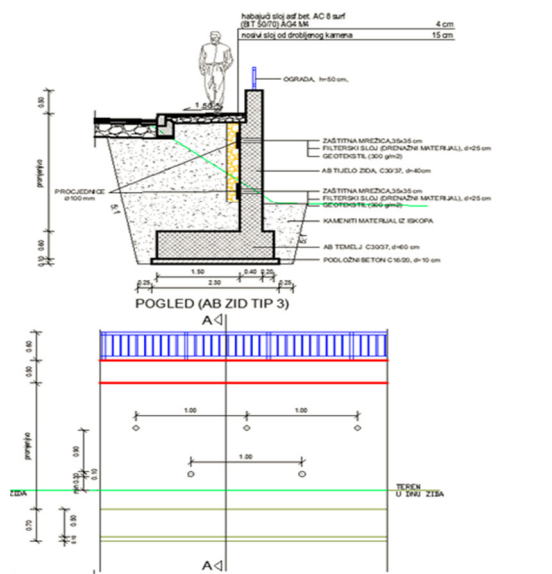
- U priloženoj dokumentaciji za izvedbu prometnice Rimski put u zoni obuhvata definiran je karakteristični poprečni presjek sa AB zidom TIP 3 koji se sastoji od podzida promjenjive visine i zida iznad ravnine trotoara visine h=50 cm i čelične ograde visine h=60 cm. Da li je nužno držati se ovakvog odnosa prometnice i parcele obuhvate i ovakvog tipa ograde ?

Nije nužno zadržati ovakav odnos prema planiranoj prometnici niti je potrebno u kontaktu s prometnicom zadržati ovaj tip ograde.
Moguće je ostvariti pješački pristup u nivou nogostupa planirane prometnice.
